TEXTO JUNIO 2019 MODIFICACIÓN PUNTUAL del PLAN GENERAL MUNICIPAL REFERENTE a la MODIFICACIÓN de las CONDICIONES de VALLADO y a la ANCHURA de la PUERTA de VEHÍCULOS en U.C.-4 "MENCABLILLA" y U.C.-6 "CIDACOS"

SITUACION: CALAHORRA. La Rioja.

NORMATIVA URBANÍSTICA PARTICULAR PUNTO 1.4 del ARTÍCULO 3. ENSANCHES EXTENSIVOS

ANEXO III ADECUACIÓN del VALLADO EXISTENTE AMPLIACIÓN en ALTURA

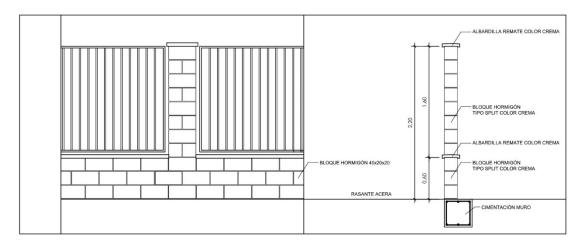
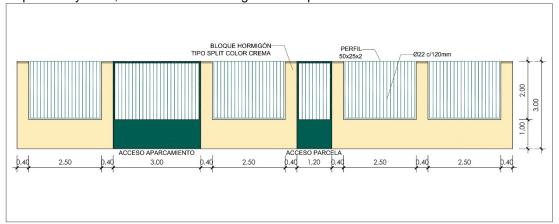
- 8.- Todas las parcelas tendrán un tratamiento unitario en la construcción de sus vallados a viales públicos.
 - El mismo se ejecutará a base de un zócalo inferior ciego de un máximo de 1,00 metros de altura, con bloque de hormigón, tipo "Split" en color crema, rematado en su parte posterior con albardilla del mismo color y características.

- El valor anteriormente definido se ajustará a las rasantes de las diferentes aceras a las que da frente, no pudiendo en ningún caso superarla con zócalos ciegos en una altura superior a 1.20 metros.

Sobre este zócalo se elevará y hasta una altura máxima de 3,00 metros un cerramiento de cerrajería igual al definido en la documentación gráfica del Estudio de Detalle U.E.-1, pudiendo realizarse paños ciegos exclusivamente para enmarcar los huecos de las puertas de acceso, tanto para uso peatonal como de tráfico rodado y los destinados a albergar los contadores de las diferentes instalaciones.

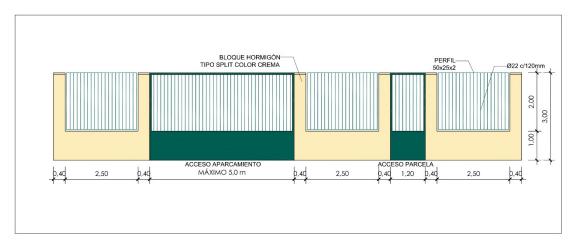
En cuanto a las puertas de acceso de vehículos, el color con el que se pintarán será Verde RAL-6026 y se distinguen dos posibilidades en función de la configuración de la parcela a la que sirven:

Cuando la puerta de vehículos corresponda a una parcela tipo, se mantendrá la morfología, disposición y color, de acuerdo con el siguiente esquema:

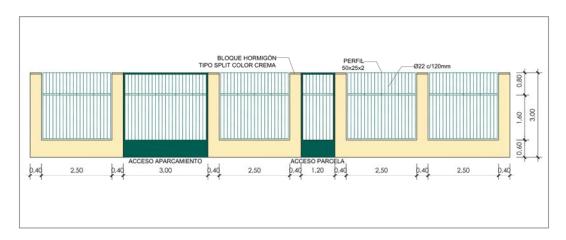
Cuando la puerta de vehículos corresponda a una agrupación de parcelas, se mantendrán las determinaciones de disposición y color. El tamaño de la puerta será de un máximo de 5,0 m y no afectará al número de plazas de aparcamiento previstas en el plan ni a los pasos de cebra señalizados de acuerdo con el siguiente esquema:

En cualquier caso, se mantendrá la morfología del vallado descrita en el PGM y su sección constructiva corresponde a la siguiente:
